PARECER DA COMISSÃO DE AVALIAÇÃO

RELATÓRIO DE CONFORMIDADE AMBIENTAL DO PROJECTO DE EXECUÇÃO

“PARQUE EÓLICO DA SERRA DOS CANDEEIROS/ALCOBAÇA”

Março 2005

Localização do Projecto

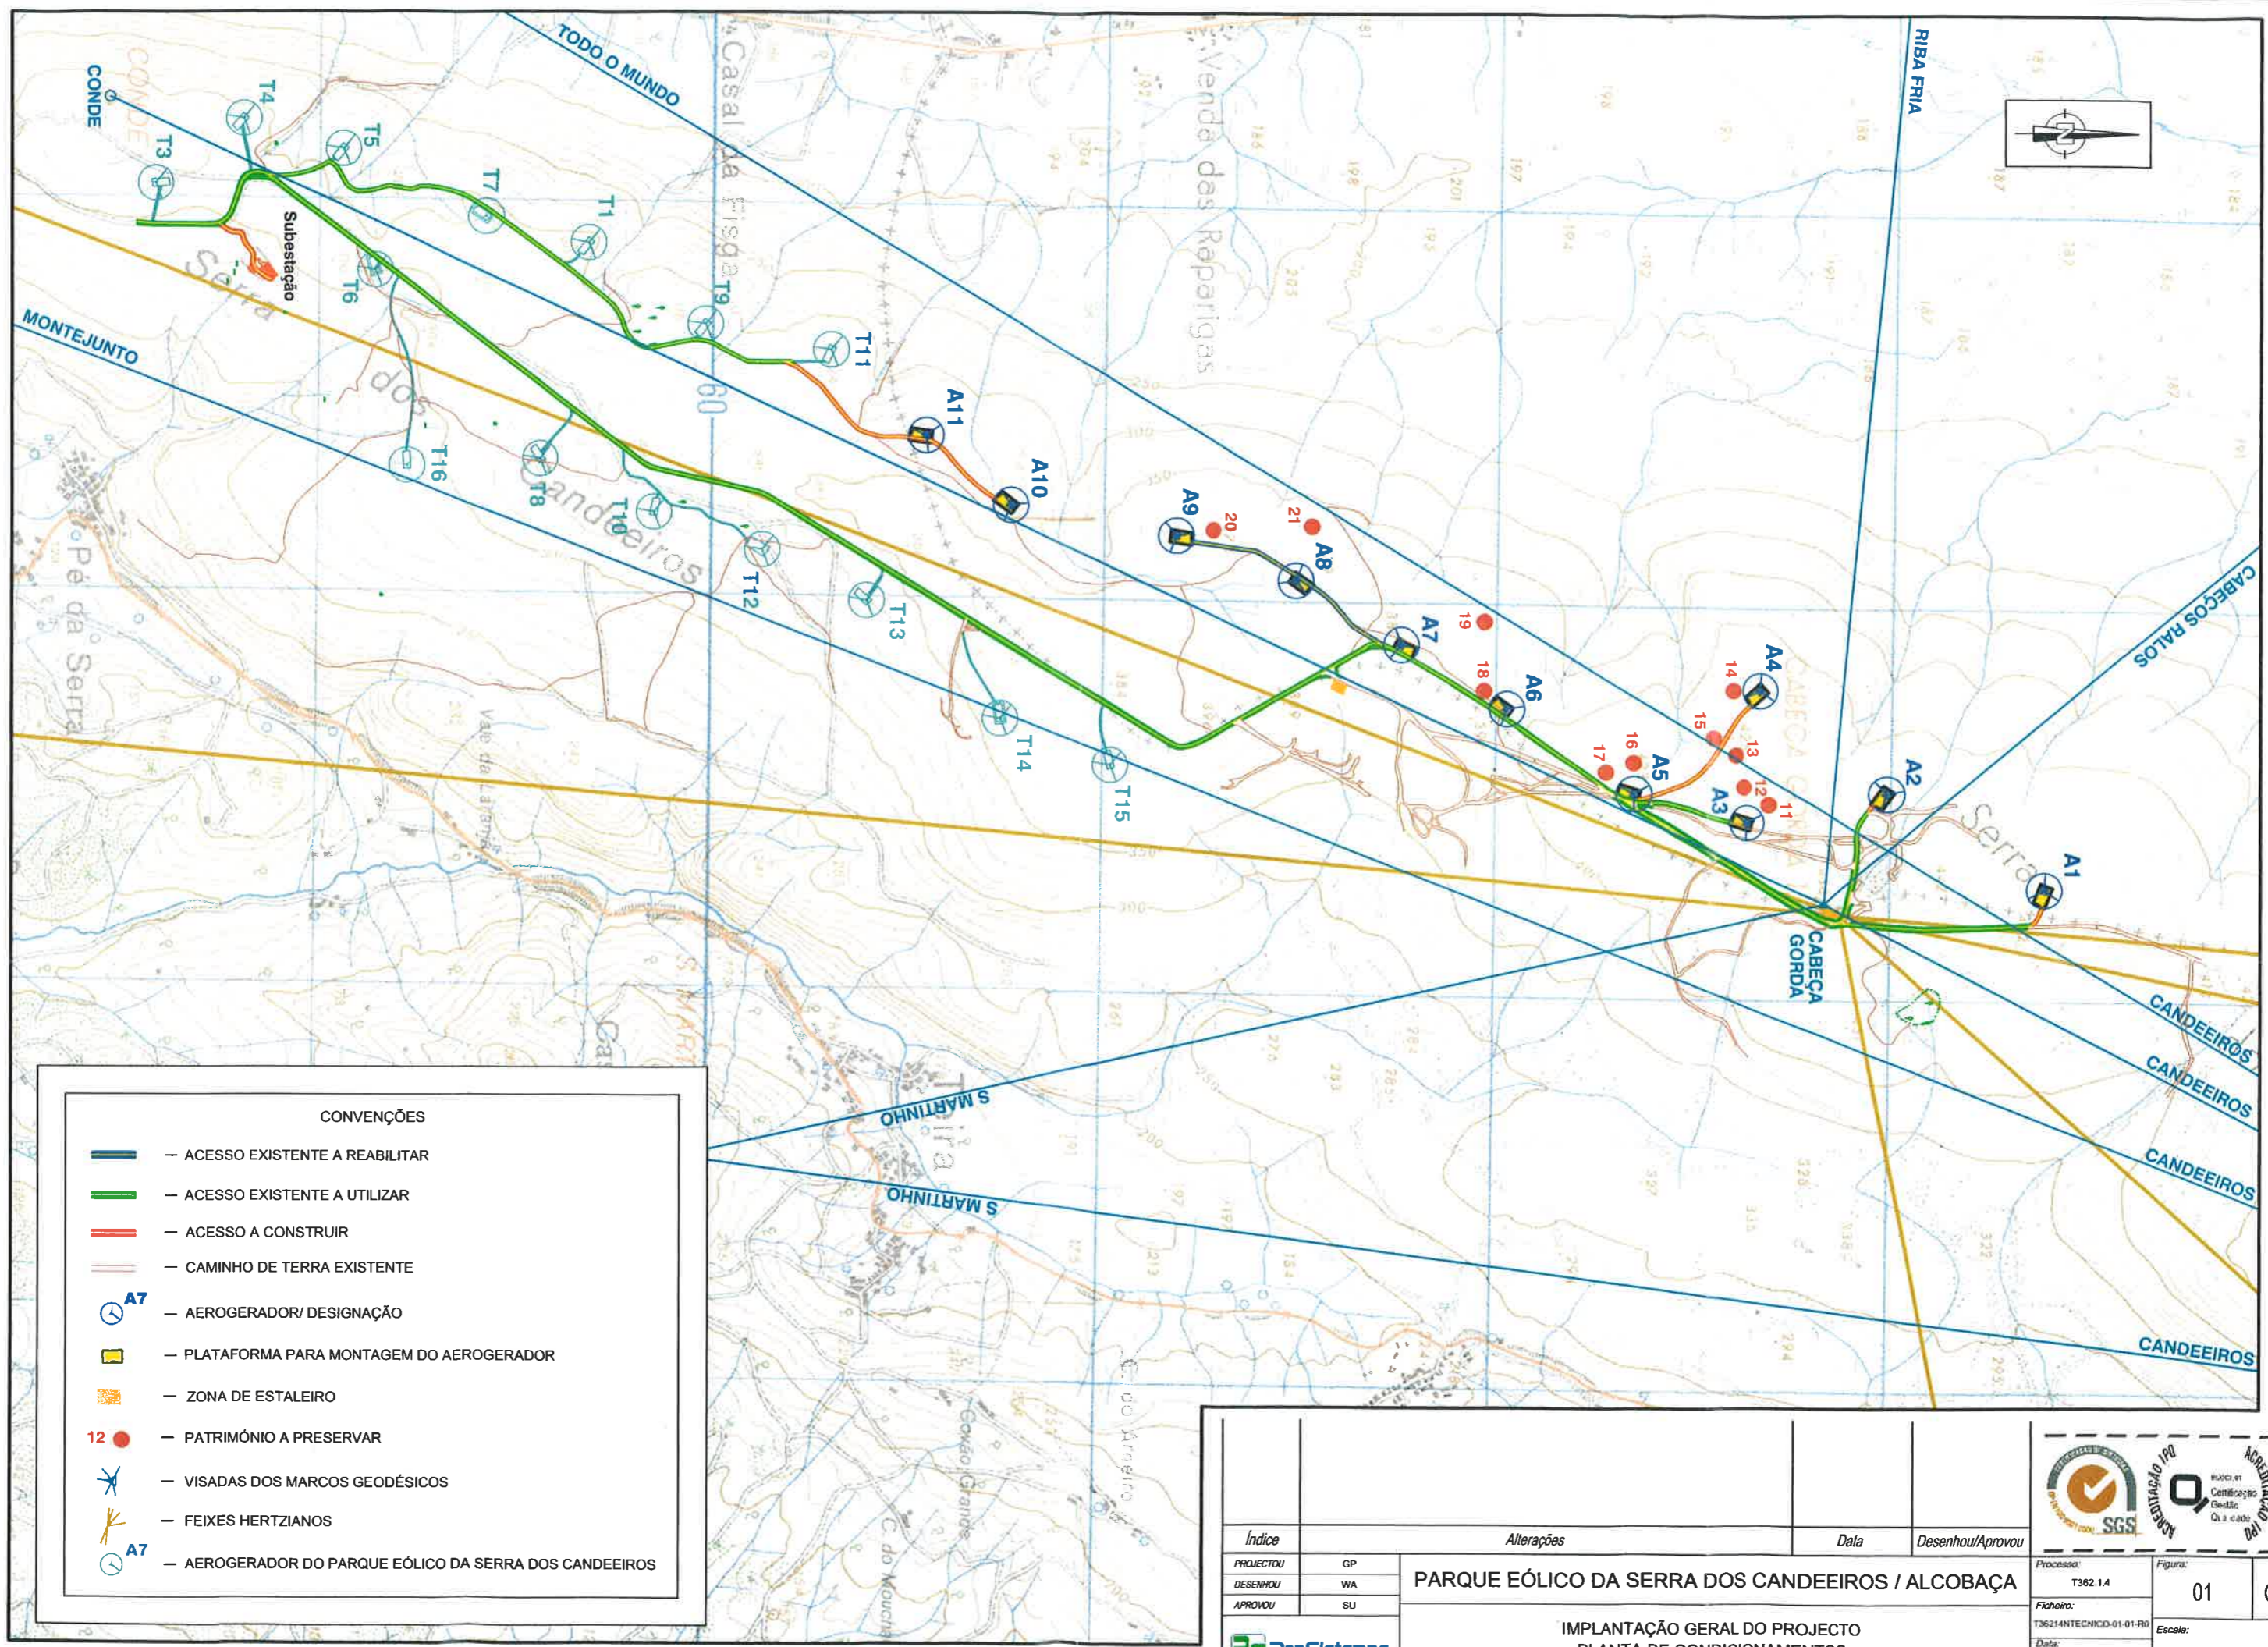
Na visita ao local foi possível observar que a pedra existente, nas proximidades do local previsto para a implantação do aerogerador 2, se expandiu para junto do mesmo e que estariam previstos rebentamentos para as proximidades do aerogerador. Assim, o proponente ficou de estudar a realocação deste aerogerador, por forma a evitar eventuais danos no mesmo decorrente das acções da pedra. Realça-se que esta realocação deverá considerar e respeitar todos os condicionamentos e medidas de minimização previstas na DIA. A nova localização deverá ainda ser alvo de prospecção geológica e geotécnica.

- a necessidade de serem cumpridas as condicionantes previstas aquando da realocação do aerogerador 2;
- embora na visita ao local se tenha verificado (com base nas informações dadas pelo proponente) que o acesso projectado para a ligação dos aerogeradores 10 e 11 ao acesso (já existente) do Parque Eólico da Serra dos Candeeiros não colide com os mega-lapiás identificados, considera-se que, em fase de obra, deverá ser concedida especial atenção a esta condicionante, por forma a não ocorrer qualquer tipo de destruição desses afloramentos.

- Considera-se que a Planta de Condicionamento não apresenta todas as áreas a salvaguardar. Tal como já foi mencionado anteriormente, não foi efectuada uma cartografia dos *habitats* prioritários e das espécies de flora protegidas suficientemente pormenorizada que permitisse identificar manchas de vegetação a preservar. Assim, não poderá ser possível sinalizar e vedar todos os elementos que exigem protecção. De qualquer forma, tal como já foi mencionado para a balizagem dos acessos, é muito importante o cumprimento desta medida e a sua fiscalização pela equipa do acompanhamento ambiental da obra, realçando-se mais uma vez a importância da escolha do tipo de material que será utilizado na sinalização, de modo a ser o mais eficaz possível. Estes aspectos deverão ser focados nos relatórios de acompanhamento ambiental da obra.

Para além dos elementos mencionados, a Planta de Condicionamento deveria ter identificado eventuais áreas sensíveis para a fauna e flora, nomeadamente manchas de *habitat* prioritário e de espécies florísticas referidas no Anexo II do Decreto-Lei n.º 140/99, de 24 de Abril (aspectos que deveriam ter sido focados na cartografia requerida na DIA), e locais de importância para os morcegos e para a gralha-de-bico-vermelho.

- reformular a Planta de Condicionamento, tendo em consideração a cartografia de pormenor dos *habitats* prioritários e flora protegida solicitada, e os eventuais locais de importância para os morcegos, gralha-de-bico-vermelho e outras espécies da fauna, e efectuar a balizagem de todas as áreas a salvaguardar;
